# 第19回「国際交流拠点・品川」における 高輪築堤等の価値・あり方に関する有識者検討会議

日時：2026年2月18日（水）15:30～17:00

## 「5・6 街区の高輪築堤跡の文化財的価値及び保護措置について(4)」に対する 当社の見解について

## 5・6 街区の高輪築堤跡の文化財的価値及び保護措置について (5)

6街区南部における現地保存の検討 第54回委員会(2025年4月)

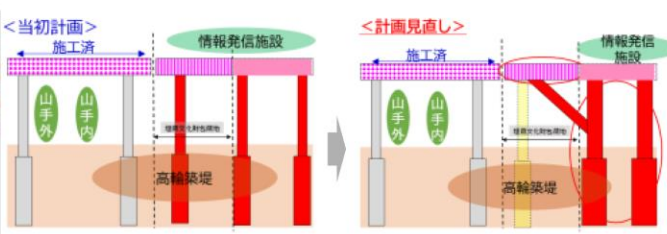
- [谷川氏] 基本的には現地に残すことが重要である。露出展示をするのかどうかは次の段階だと考えている。委員会では遺構の活用については議論していない。現地に残ることが重要であり、それがなければ活用もできない。現地に残すことが始まりである。
- [西村氏] 6街区南部に110m現地保存で残せるという最初の検討結果があったが、今までの話の中で同じようなものが続いていると言っておきながら、それはまだ調べていないから何も言えないというのはおかしいのではないかと。

- [谷川氏] この部分は北横仕切堤であり、高輪築堤本体ではない。高輪築堤に付属するものとして重要なのだが、要望しているのは高輪築堤本体の 100m 以上の現地保存である。
- [西村氏] 現実的な話として、100m 残すと非常にお金がかかるということである。5・6 街区の間の部分は、車両動線となる部分なので、何らかの形で残して、地上部に何らかの表示ができるということが現実的だと思う。間の部分からどこまで少しでも伸ばせるかが、現実的なところかと思われる。どこかで着地させないといけない。お互い 100% 満足はしないかもしれないが、どちらも価値を残せる道はなくてはならないという気がする。

・6 街区南部は、委員見解の文化財的価値「第8橋梁及びそれにとまなう南北横仕切堤が含まれ、旧品川停車場につながる部分にあたる点も重要である。」を踏まえ、費用増を伴う計画変更を実施し、第 8 橋梁部北横仕切堤を含む高輪築堤(約 110m)の現地保存を実現しております。

○第8橋梁部北横仕切堤を含む6街区南部の現地保存(約110m)を実現

5・6街区間における現地保存の検討 第54回委員会(2025年4月)

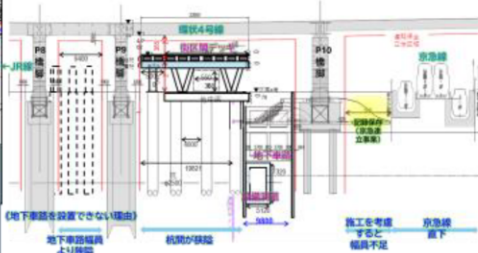
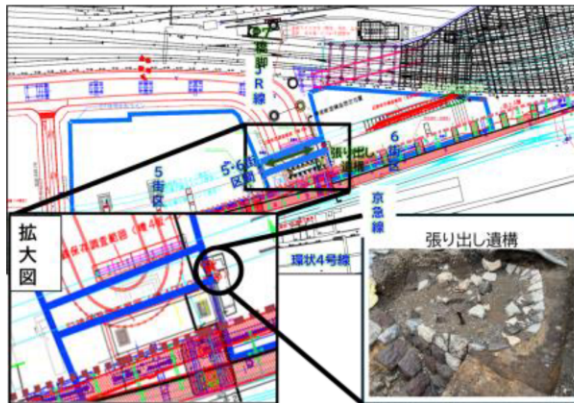
しかしながら、5・6街区間の現地保存の問題は、すでに2025年4月の本委員会において古関委員が検討を要望したことである。また、5・6街区間南端では信号機跡が確認されている。したがって、再度本委員会として、信号機跡を含む5・6街区間の現地保存の検討を要望する。本委員会としては、信号機跡を含む5・6街区間の現地保存の方策を見通した上で、5・6街区の保護措置に関する結論を得ることとしたい。

- JR見解において、5・6街区での**築堤部100m以上の区間の現地保存が難しいとされたことは理解**できる。
- 本委員会として、**信号機跡を含む5・6街区間の現地保存の検討を要望**する。
- 本委員会としては、信号機跡を含む5・6街区間の現地保存の方策を見通した上で、5・6街区の保護措置に関する結論を得ることとしたい。

○地下車路と設備洞道が高輪築堤(信号機跡含む)と全面的に重複

5・6街区間における現地保存の検討 第61回委員会(2025年11月)

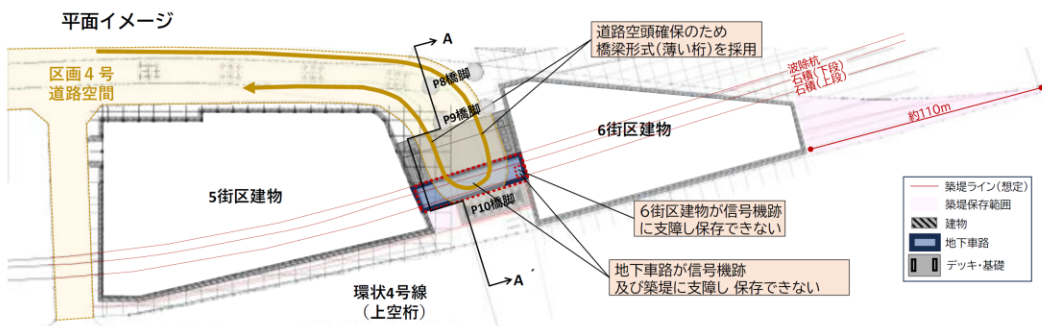
- [稲葉氏] 信号機跡の保存についてはJRから見解を出しているのか。
- [事務局 JR] 参考資料3に検討結果を示している。デッキと地下車路を限られた土地内に整備しなければならず、そこが信号機跡と干渉している。デッキと地下車路の構造を見直すことにより保存ができるのではないかと、というご要望をいただき、シミュレーションを行ったが、前例が少なく詳細な検討と協議を行うのに時間と費用を要するという説明をしている。

・ 5・6 街区の信号機跡及び築堤部 100m 以上の区間の現地保存を要望してきた。JR 見解において、5・6 街区での築堤部 100m 以上の区間の現地保存が難しいとされたことは理解できる。一方、5・6 街区間の現地保存については、現時点でその成立性の検証にあたっては、詳細な検討や協議等が必要であり、時間と費用を要するとのことであった。

○成立性の検証にあたっては、事例も少ないなかで、詳細な構造検討や協議等が必要であり、時間と費用を要する

5街区建物部(50m)と5・6街区間(50m)において、築堤部100m以上を現地保存をした場合の開発計画  
 (※車路の位置について、6街区への接続位置を変更し再検討を実施)

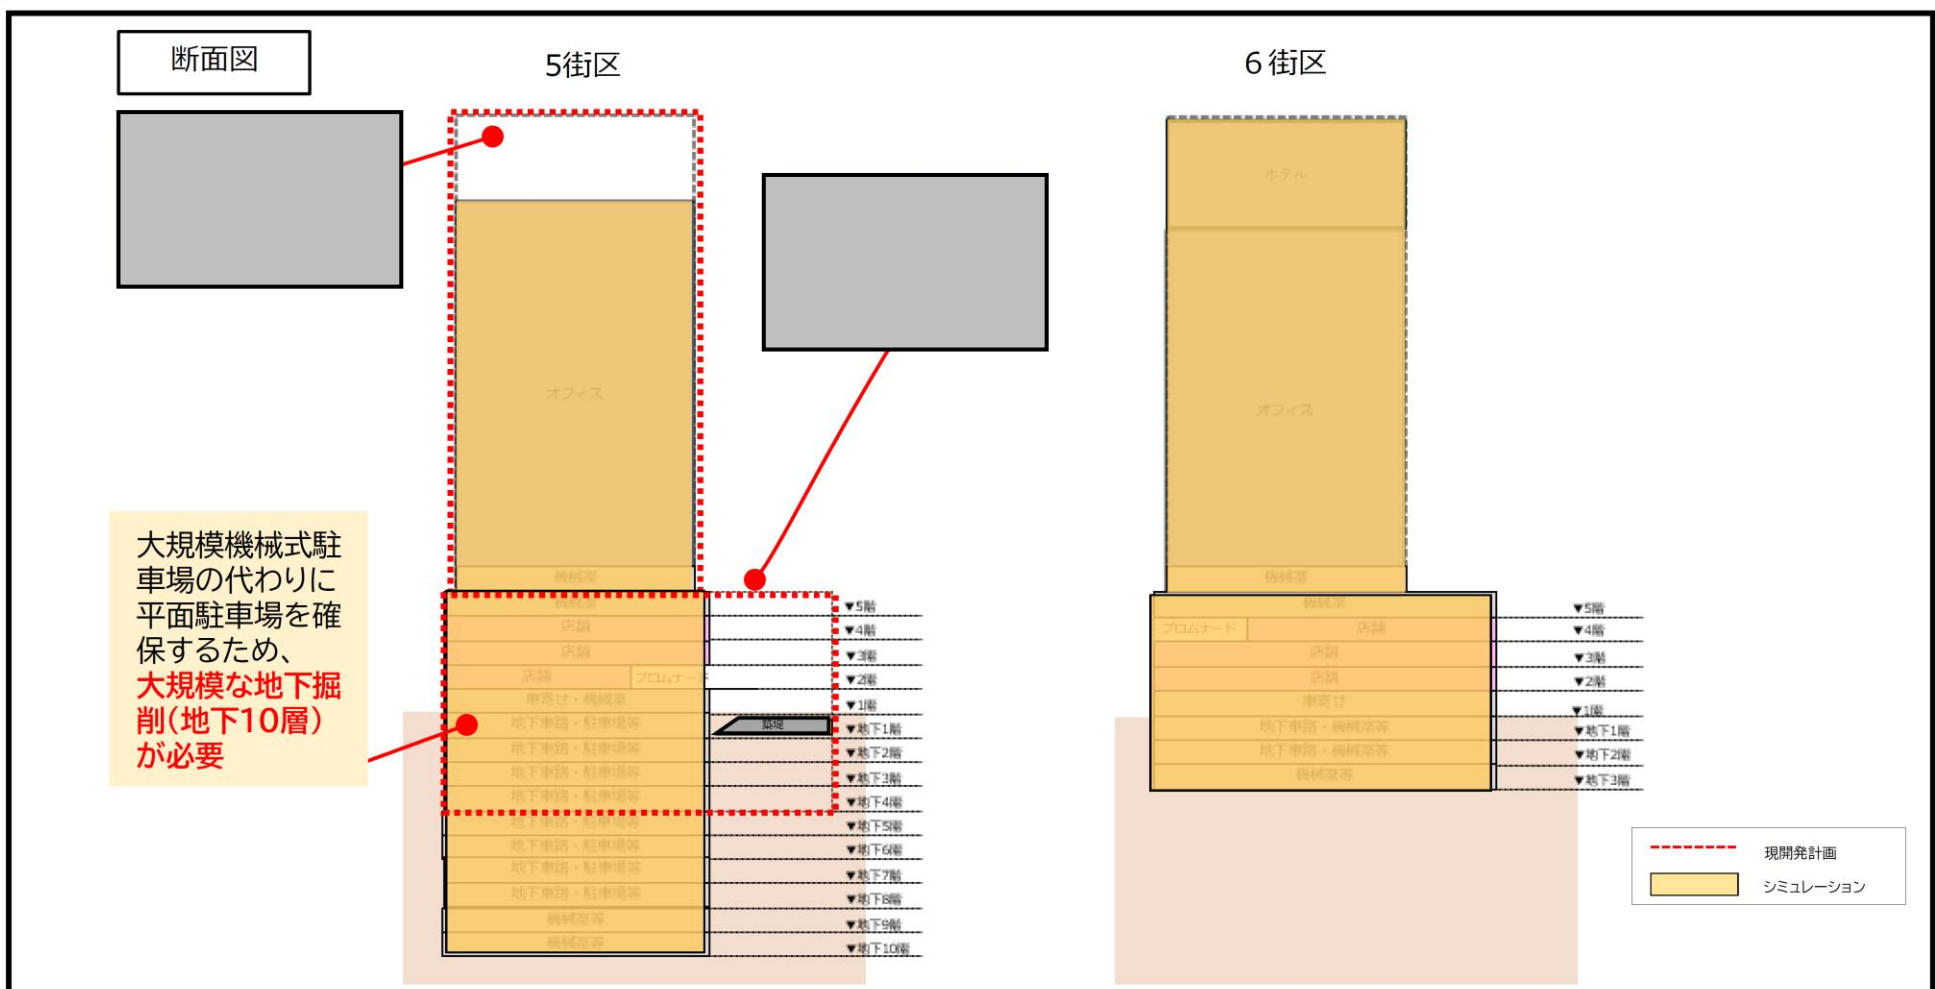
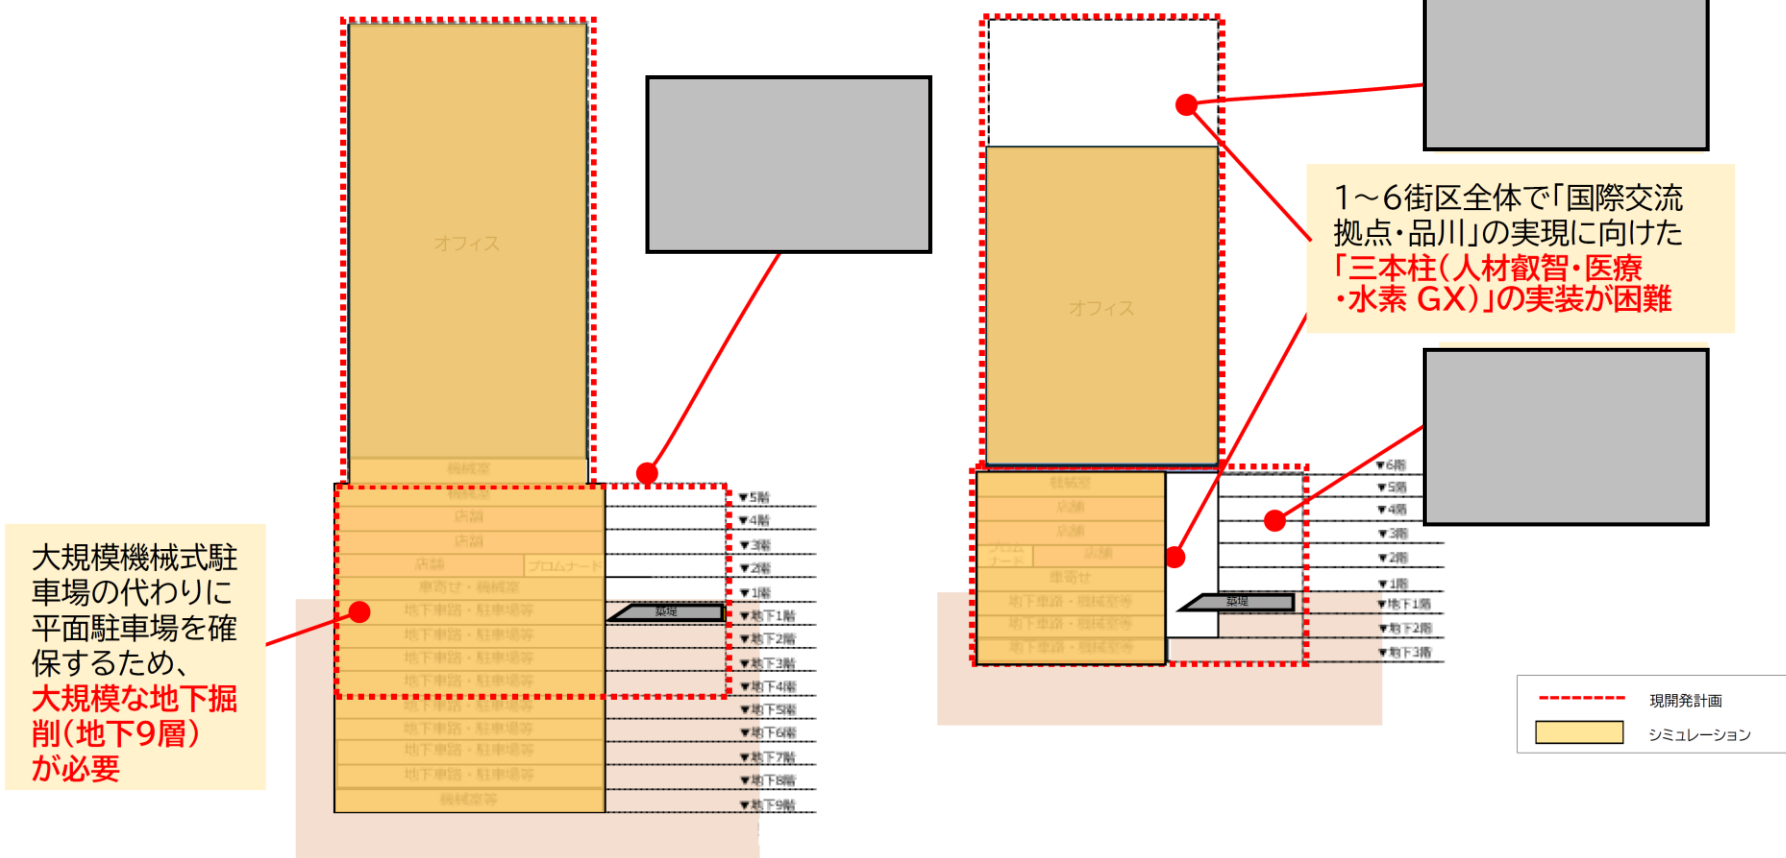
- [稲葉氏] 1月委員会でどういう資料をJRが出すかということだが、参考資料3の下、2つの検討案が多少でも動くのかどうか。もしこのままの案で出されたら、同じことの繰り返しになっていくと思う。
- [谷川氏] 2つの検討案は12月委員会において、図面だけ出されたものである。よくわからなかったので文書での提示を要望している。
- [座長] 今日のこの議題はここまでとしたい。双方検討したうえで、1月、2月委員会で結論を出してもらいたい。そこで結論が出て出なくとも、2月18日の検討会議においては検討会議としての意見をまとめるという形にしたいと思う。

- ・線路直下における地下車路設置に伴う大規模掘削や、開発計画として約**2,000～3,000億円程度の価値棄損**
- ・日本の社会課題解決に向けた「**三本柱(人材叡智・医療・水素 GX)**」の実装が困難
- ・車両動線上で交錯部が生じ、**安全面に課題のある建築計画**

- ・線路直下における地下車路設置に伴う大規模掘削や、開発計画として約**2,000~3,000億円程度の価値棄損**
- ・日本の社会課題解決に向けた「**三本柱(人材叡智・医療・水素 GX)**」の実装が困難
- ・車両動線上で交錯部が生じ、**安全面に課題のある建築計画**
